SWAG 32 92 2500

Passend für
 Audi A3/Sportback (Vergl. Nr. 1K0 412 331 B)
 Seat Altea, Toledo (Vergl. Nr. 1K0 412 331 B)
 Skoda Octavia (Vergl. Nr. 1K0 412 331 B)
 VW Caddy, Golf 5/Plus, Touran
 (Vergl. Nr. 1K0 412 331 B)

Federbeinstützlager

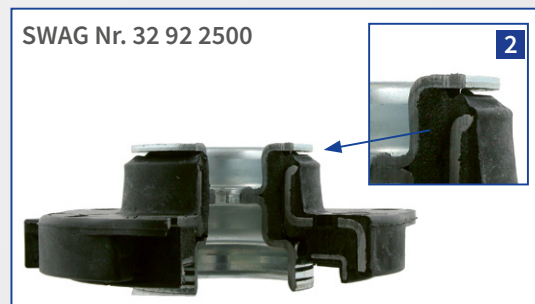
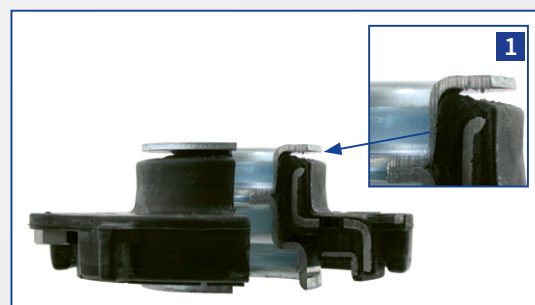
Poltern und Quietschen in der Vorderachse, selbst bei VW Originalteilen.

Durch mangelhafte Verarbeitung und Verwendung von schlechten Materialien werden die Probleme hervorgerufen. Meist löst sich die Gummi-Metall-Verbindung (1), bedingt durch mangelhafte Vulkanisation. Eine hohe Verschleißanfälligkeit ist die Folge.

SWAG empfiehlt die Verwendung des Federbeinstützlagers SWAG Nr. 32 92 2500 (Vergl. Nr. 1K0 412 331 B). Besondere Merkmale des SWAG Federbeinstützlagers sind die Verwendung von hochwertigen Materialien und fachgerechte Verarbeitung. Material und Verarbeitung übertreffen die Anforderungen der Fahrzeughersteller (2). SWAG Federbeinstützlager zeichnen sich durch eine besonders hohe Langlebigkeit aus.
